**Protokol o změně díla****Změnový list číslo 3**

Předmět díla:	Radniční věž – oprava krovu a střechy - dokončení		
Objekt:	Věž		
Objednatel:	Město Znojmo		
Zhotovitel:	H & B delta, s.r.o.		
TDI:			
Projektant:

**Protokol o změně díla****Změnový list číslo 4**

**Protokol o změně díla****Změnový list číslo 5**

přílohy	Přílohy: doplnění PD – rozmístění světel a určení typu
----------------	--

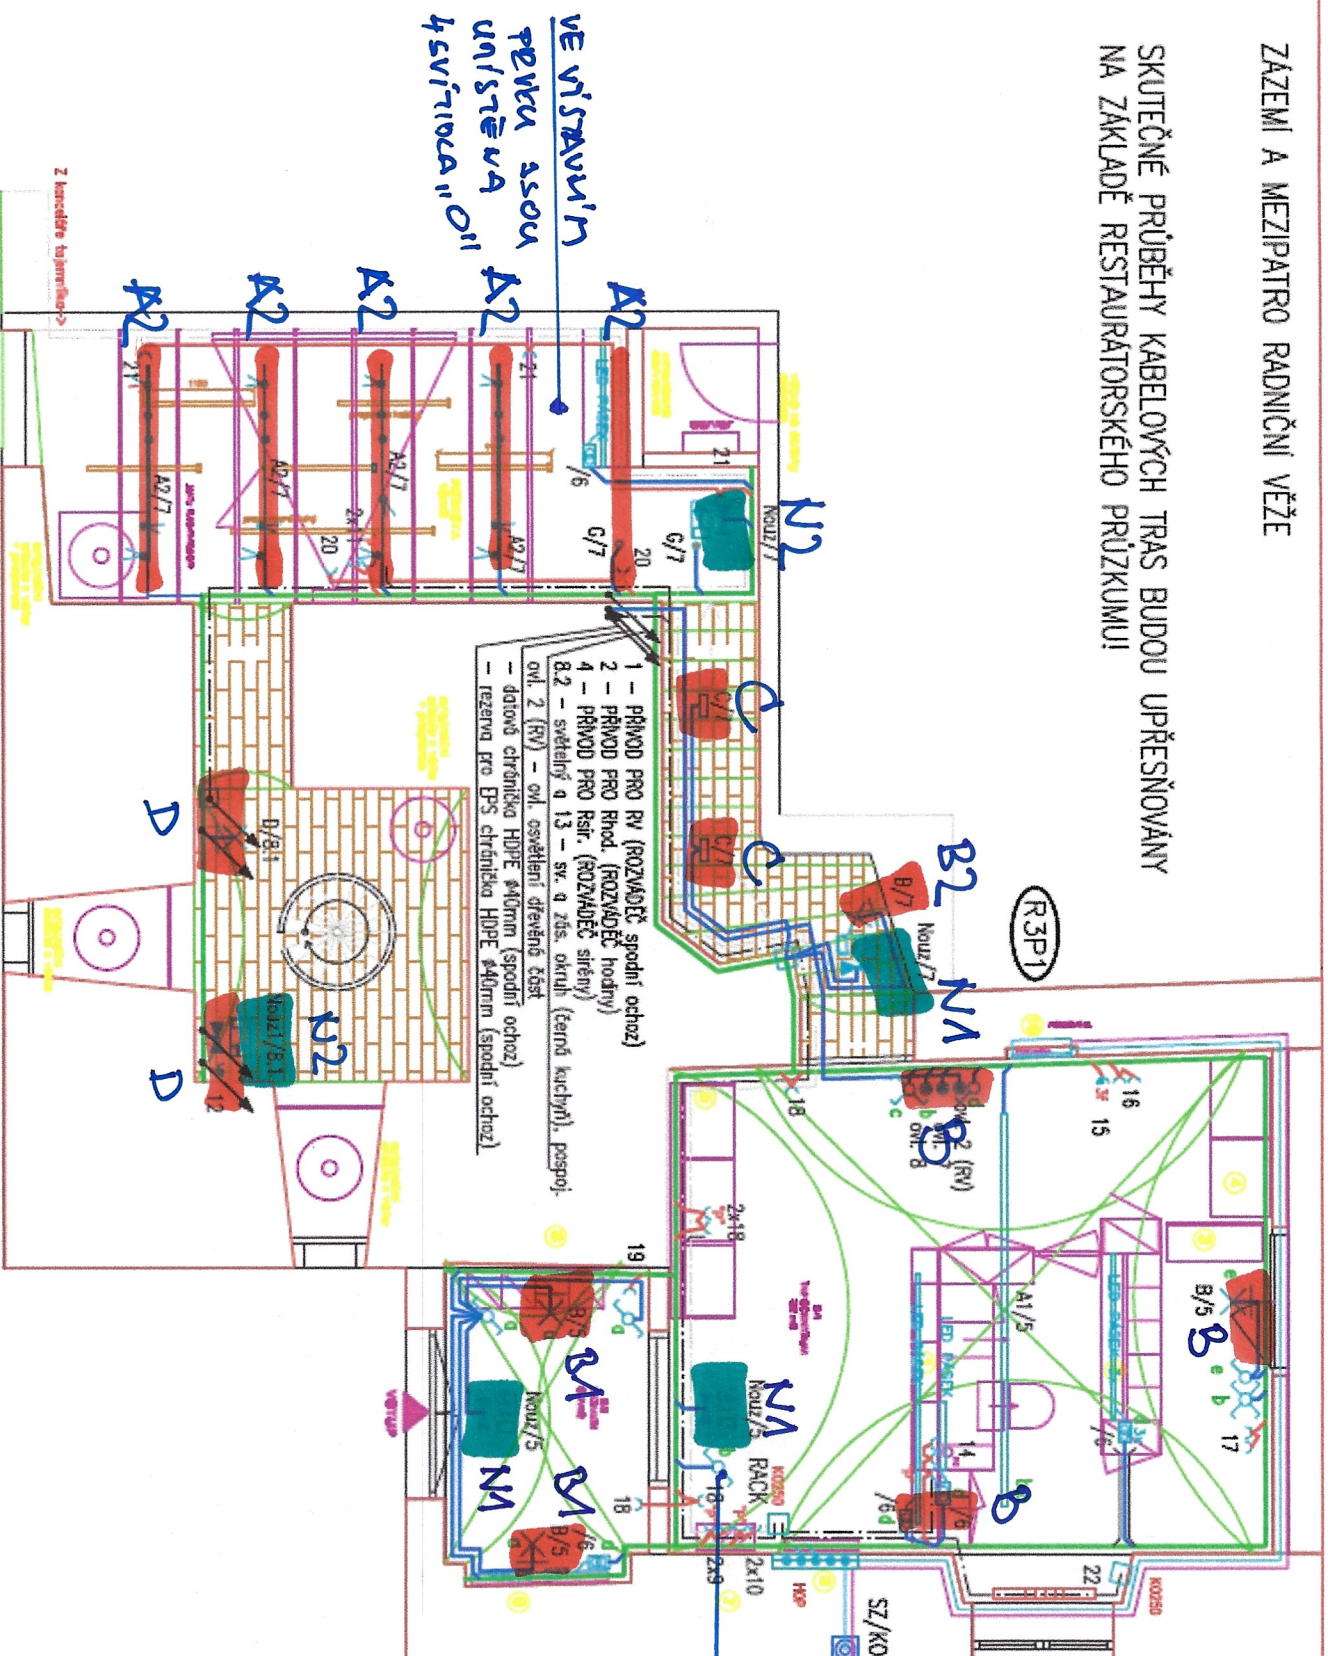
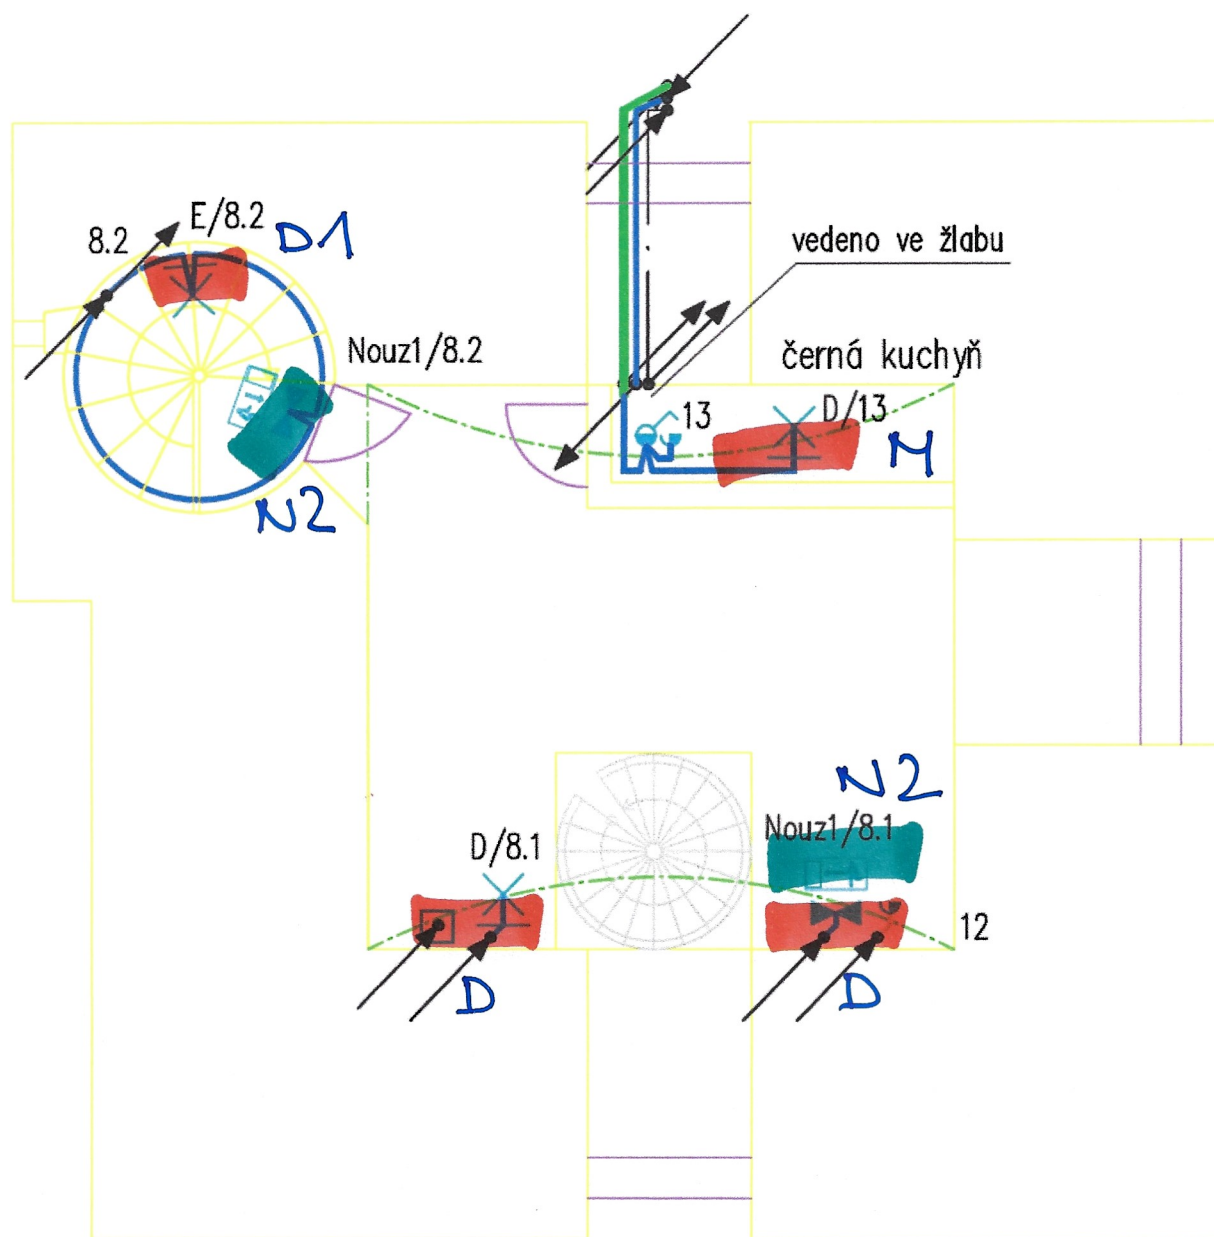
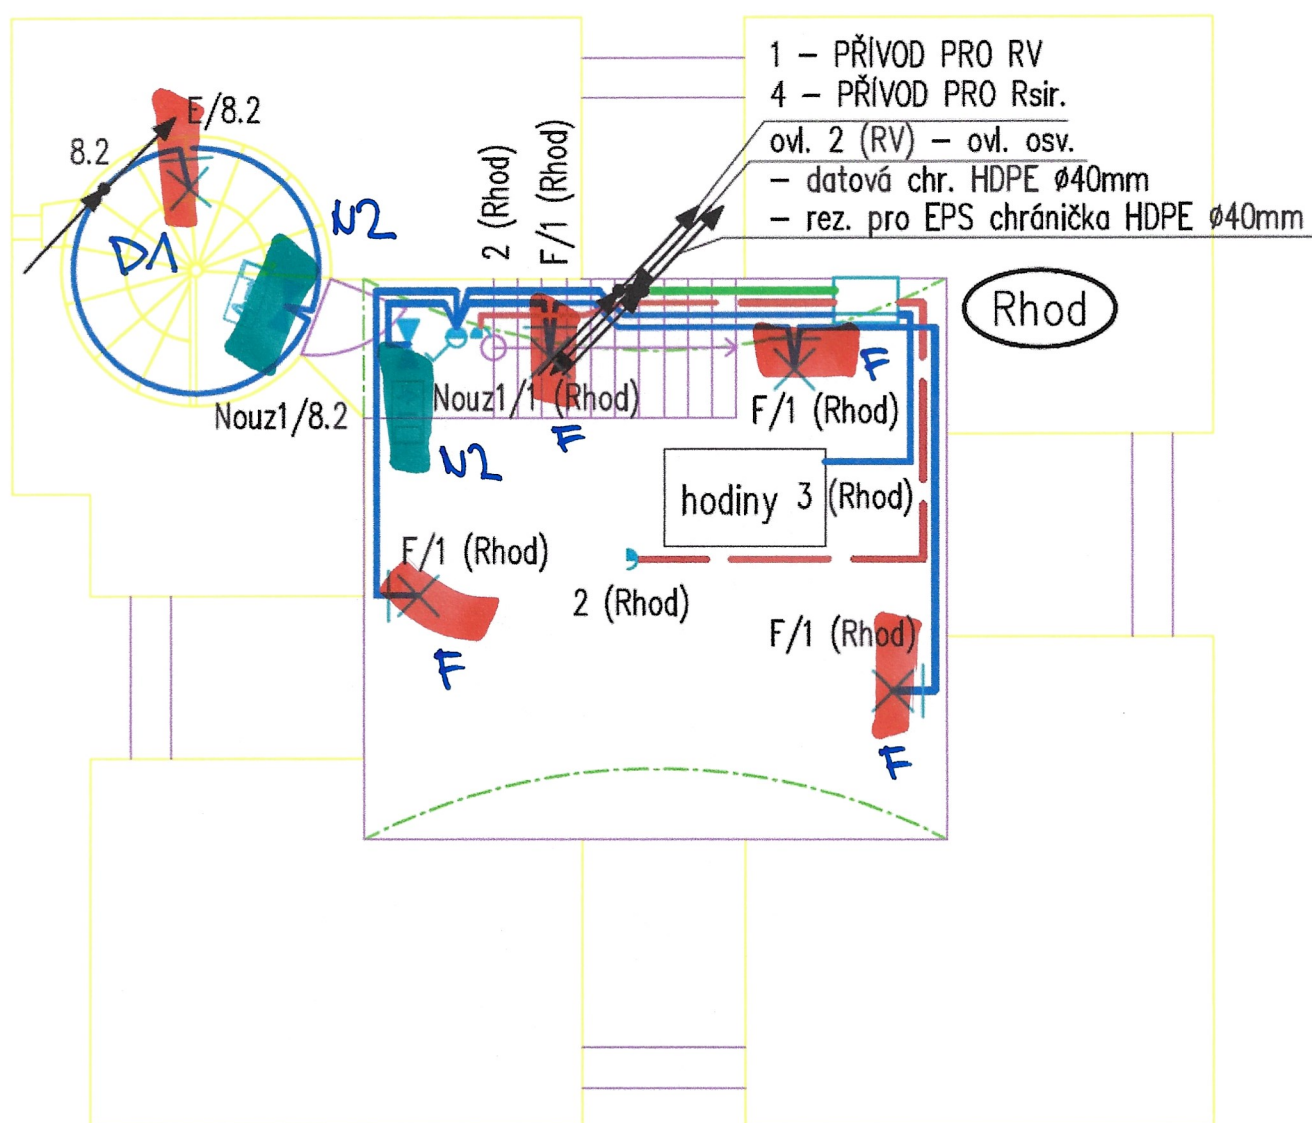
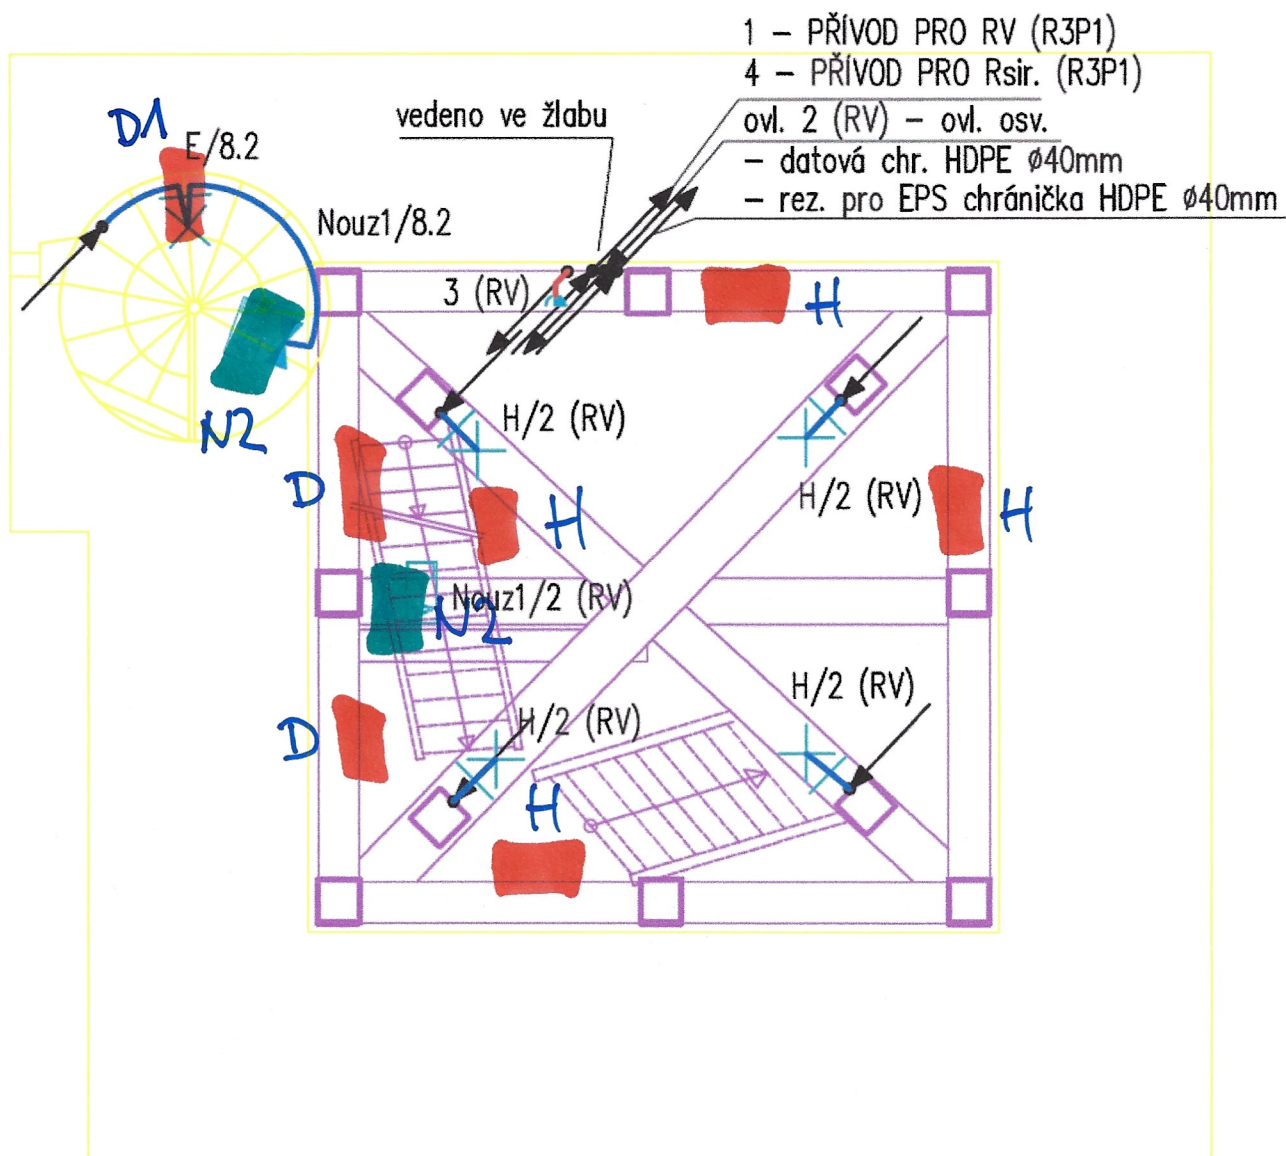
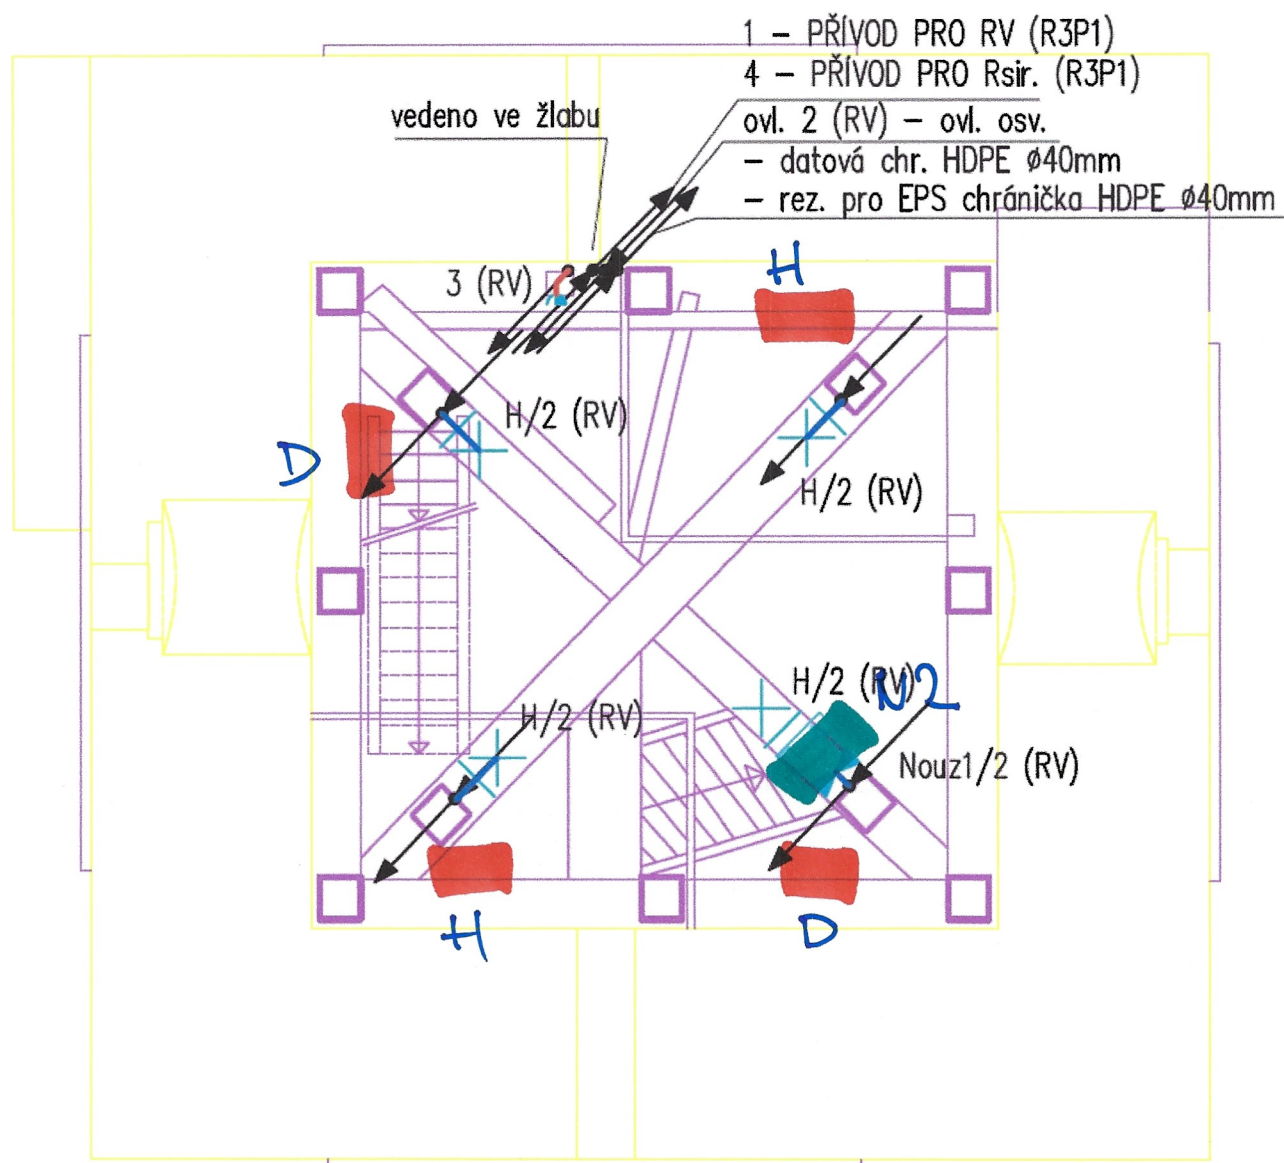
Popis změny:
V rámci dořešení elektroinstalace byly projektantem a zástupcem památkové péče dodatečně vzneseny požadavky na osvětlení vnitřních prostor věže a vyspecifikovány koncové prvky. Objednatel si zajistil slaboproudé rozvody na vlastní náklady.

Odůvodnění změny:
V průběhu realizace prací byl projektantem a zástupcem památkové péče vybrán typ světel, zásuvek a vypínačů, které byly nad rámec specifikace původního projektu. Objednatel zajistil světla na vlastní náklady a zhotovitel tyto světla osadí. Zhotovitel dodá a namontuje dodatečně zvolené zásuvky a vypínače.
